## **Reactienota ontwerpbestemmingsplan Regelstation Akkrum Oost**

Het ontwerpbestemmingsplan voor het realiseren van een nieuw regelstation in Akkrum heeft met ingang van 24 februari 2023 gedurende zes weken voor een ieder ter inzage gelegen. Tijdens deze periode bestond de mogelijkheid om schriftelijk of mondeling een zienswijze in te dienen. Eén en ander is op de gebruikelijke wijze bekend gemaakt door middel van een publicatie in de Heerenveense Courant op 23 februari 2023 alsmede in het Gemeenteblad en op de website van de gemeente.

Afbeelding: afgewogen locaties

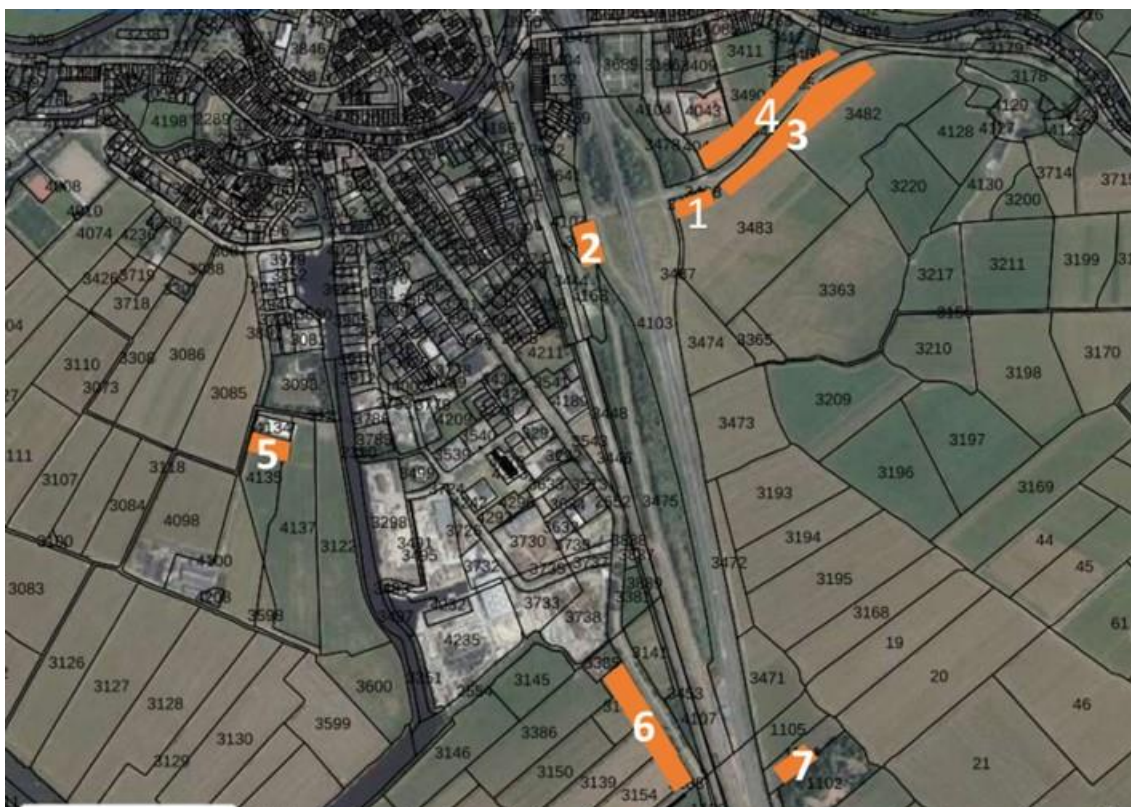
*Er zijn 7 locaties onderzocht voor een nieuwe locatie voor het regelstation. De motivering van de keuze voor de locatie ontbreekt, ook ontbreekt een motivering waarom andere locaties niet geschikt zouden zijn, dit geldt voornamelijk voor de locaties 6 en 7. De locaties 6 en 7 zouden geschikter zijn voor het regelstation, aangezien deze locaties op een landschappelijk minder kwetsbare plek liggen achter het industrieterrein. Daar is al sprake van bedrijfsmatige bebouwing, zichtlijnen worden niet verstoord en het is bovenal niet de toegangsweg naar onze dorpen. De mogelijke meerkosten die langere verbindingen met zich meebrengen om het voedingsgebied te bereiken en/of een langer proces voor de grondverwerving staan in geen verhouding tot het in lengte van jaren verstorende gebouw bij de entree van de dorpen Akkrum en Nes. Volgens het bestemmingsplan zouden locaties 3 en 4 ook geschikt zijn, maar voor Liander tot hogere kosten leiden. Waarom kan/mag dit financiële argument bij de gemeentelijke beslissingen meewegen? Het lijkt erop dat het argument 'het eenvoudigst en snelst voor Liander' de doorslag heeft gegeven.*

*De twee locaties die in aanmerking kwamen op het industrieterrein Akkrum waren niet te benutten omdat er al een andere bestemming voor was. Waarom kan die bestemming dan niet aangepast worden, maar kan het bestemmingsplan "Buitengebied" wel aangepast worden?*

In eerste instantie kwamen er twee locaties in aanmerking op het industrieterrein in Akkrum. Het bleek dat deze locaties niet te benutten waren omdat deze al verkocht waren. Zodoende is binnen de zoekgebieden gekeken naar mogelijke locaties buiten het industrieterrein.

De locatie dient op voldoende afstand van gevoelige bestemmingen zoals woningen te zijn gelegen. De locatie dient vrij te zijn van bebouwing en er moeten er geen belemmeringen zijn zoals onder andere beschermd natuurgebied, hoge archeologische of aardkundige waarden of vrijwaringszones van dijken. Het heeft de voorkeur om het station nabij bestaande openbare wegen te realiseren in verband met bereikbaarheid voor zwaar materieel en de bereikbaarheid voor ondergrondse infrastructuur (inkomende en afgaande kabels). Dan dient er ook nog overeenstemming te worden verkregen met de grondeigenaar. En er dient ongeveer 3.000 m<sup>2</sup> ruimte beschikbaar te zijn (ca. 53 bij 52 m).

Dit heeft geresulteerd in 7 mogelijke locaties (zie onderstaande afbeelding). Al deze locaties liggen buiten bestaand bebouwd gebied en er is een wijziging van het bestemmingsplan nodig.

In overleg tussen Liander en de gemeente is de keuze gevallen op locatie 1 tegen de A32 aan. Deze locatie ligt dicht bij de huidige locatie, ligt voldoende centraal in het zoekgebied en er is ruimte voor uitbreiding in de toekomst. Ook is de locatie goed bereikbaar met ondergrondse kabelinfrastructuren en ook kan het station bovengronds relatief eenvoudig worden ontsloten (voor de bouw en het onderhoud). De overige locaties zijn afgefallen. Onderstaand wordt er per locatie toegelicht met welke reden deze locaties zijn afgefallen.

- De locatie is buiten de grenzen van het zoekgebied gelegen, aangezien er afdoende afstand moet zijn vanaf de door het gebied heen lopende spoorweg vanaf het transformatorstation en de nog te realiseren kabels.

- Het perceel is te klein om uitbreidingen in de toekomst te realiseren.
- De locatie is lastig bereikbaar met kabelinfrastructuren, aangezien de op- en afgaande kabels (17 stuks) onder de snelweg geboord moeten worden. Op het perceel is te beperkt ruimte voor het weggemen van deze kabels, aangezien deze onder de snelweg heen geboord moeten worden, waardoor veel in- en uittredepunten van boringen op het perceel gerealiseerd moeten worden. De in- en uittredepunten van gestuurde boringen maken het aansluiten van nieuwe klanten na realisatie van het regelstation onmogelijk, omdat in- en uittredepunten van boringen veel ruimte in beslag nemen.

- Daarnaast is de ruimte beperkt voor de aanleg van kabels door een watergang die rondom het perceel aanwezig is, een nabijgelegen spoorweg en een snelweg (de locatie ligt hier tussenin).

- De gemeente heeft tijdens het overleg met Liander aangegeven dat locatie 1 meer de voorkeur heeft ten opzichte van locatie 3 en 4, aangezien locatie 3 en 4 ten opzichte van locatie 1 meer in het open gebied liggen.

- De locatie is lastig bereikbaar met kabelinfrastructuren, aangezien de op- en afgaande kabels (17 stuks) onder een watergang, industrieterrein en een woonwijk heen aangelegd moeten worden (middels gestuurde boringen en open ontgraving).

- De locatie is lastig bereikbaar met kabelinfrastructuren, aangezien de op- en afgaande kabels (17 stuks) onder de snelweg heen geboord moeten worden.
- Doordat deze locatie dichtbij het spoor gelegen is wordt het moeilijker om nog extra kabels voor toekomstige aansluitingen te realiseren.
- Gezien de ligging van deze locatie (erg zuidelijk ten opzichte van het zwaartepunt van de energievraag in het centrale deel van Akkrum en het noordelijke gebied) worden de aanlegkosten van kabels duurder ten opzichte van de wat noordelijker gelegen locatie

- Er is te weinig bestaande infrastructuur aanwezig om de locatie goed te bereiken (ten behoeve van bouw, onderhoud en uitbreiding). Hierbij moeten nieuwe wegen aangelegd worden naar het station in een open buitengebied
- Gezien de ligging van deze locatie (erg zuidelijk ten opzichte van het zwaartepunt van de energievraag in het centrale deel van Akkrum en het noordelijke gebied) worden de aanlegkosten van kabels duurder ten opzichte van de wat noordelijker gelegen locaties.
